SERVICE BULLETIN

Nr. 18

Forbedret trisse til EG rackkran

Den nye nylon PA6 styreblok

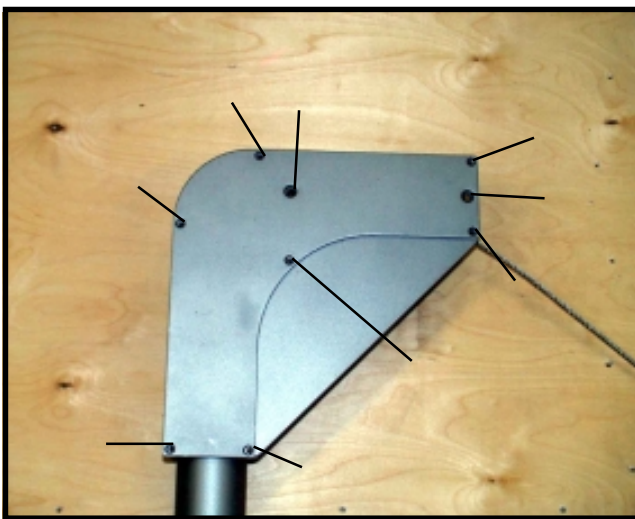
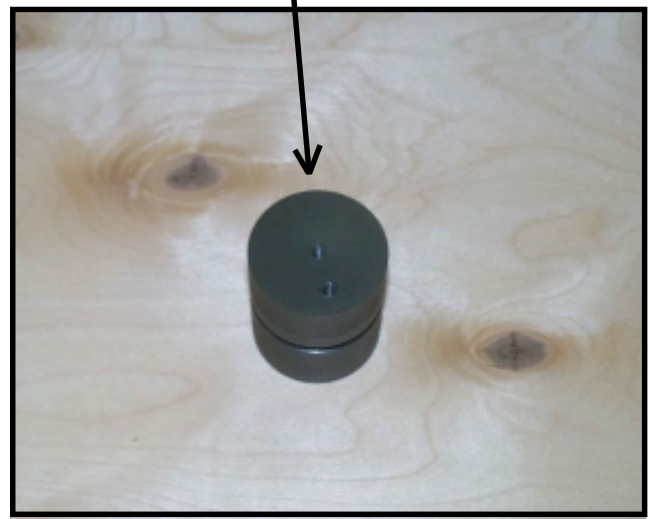
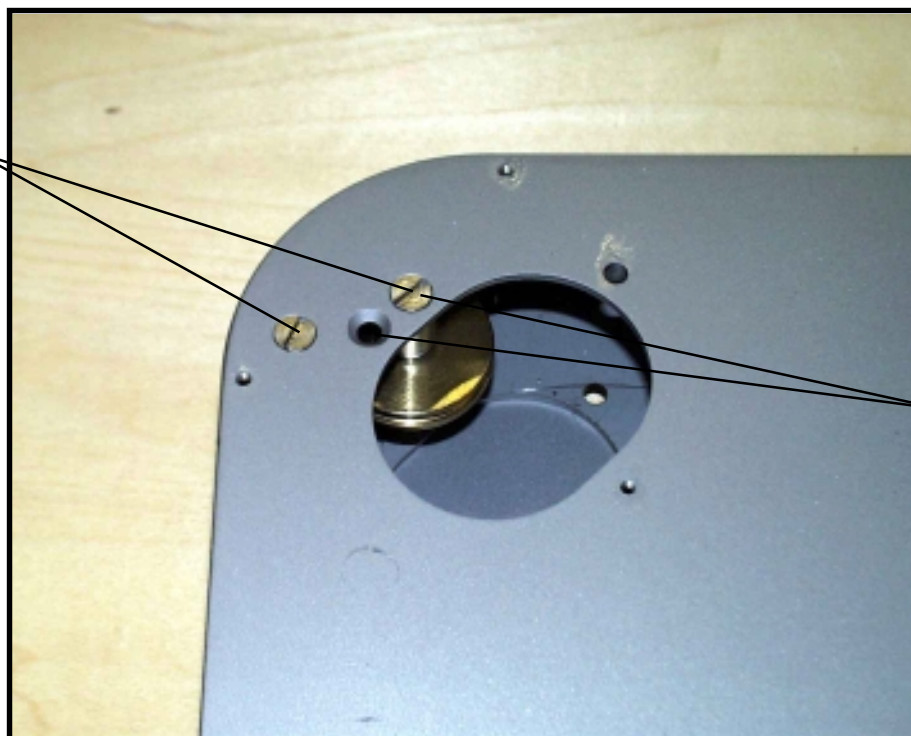
På enkelte rackkraner nr. 340009 til GL 541 on-line fremkaldere har det vist sig, at trissen i toppen af rackkranen kan køre fast. For at afhjælpe dette har vi fremstillet en nylon PA6 styreblok. Denne styreblok skal ikke køre rundt, idet wiren blot skal glide i sporet på styreblokken. Styreblokken har fået nummer 305075 og kan leveres uden beregning til rackkraner leveret før den 14. oktober 1999.

Fjern alle skruer i dækpladen på begge sider

Fjern skruerne på begge sider og afmonter rullen og afstandsstag.

Monter den nye nylon PA6 styreblok med de medfølgende skruer.
